Parecer Técnico - Esgotamento - LAS SEI-GDF n.º 1/2018 - IBRAM/PRESI/SULAM/COINF/GELOI

PROCESSO N°	00391-00018670/2017-46
TIPO DE LICENÇA	Licença Ambiental Simplificada
TIPO DE ATIVIDADE	Unidade de Tratamento de Esgoto Sanitário ≤ 400 l/s /// Unidade de Coleta e Transporte de Esgoto > 200 e ≤ 1.000 l/s /// Complementação do sistema de esgotamento existente
INTERESSADO	Condomínio do Parkshopping
CPF ou CNPJ	00.719.294/0001-06
SITUAÇÃO DA ATIVIDADE	Implantada
LICENÇA ANTERIOR	Não aplicável
ATIVIDADE EMBARGADA/INTERDITADA	Não
COMPENSAÇÃO AMBIENTAL	Não
COMPENSAÇÃO FLORESTAL	Não

Figura 2 - Reator anaeróbio de fluxo ascendente.

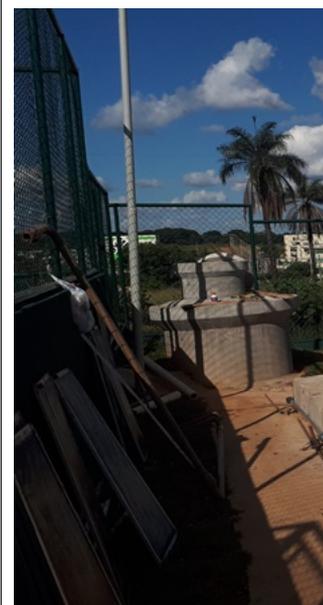
Foi realizada vistoria técnica no dia 04/05/2018 com o intuito de verificar a atual situação do empreendimento. Constatou-se que a ETE está instalada parcialmente, no entanto ainda não tem condições de operar pois necessita passar por testes e concluir a instalação da parte hidráulica da estação, juntamente com o sistema de gradeamento e do trem de membranas. No quadro abaixo é possível visualizar o relatório fotográfico produzido após vistoria realizada no local.

- A ETE está em fase final de instalação, entretanto ainda inoperante;
- A área é totalmente antropizada;
- A ETE é completamente automatizada e possui um gerador de emergência;
- Não foi mencionado no RAS, nem verificado em loco um sistema de monitoramento/aproveitamento/queima dos gases advindos do processo de tratamento.
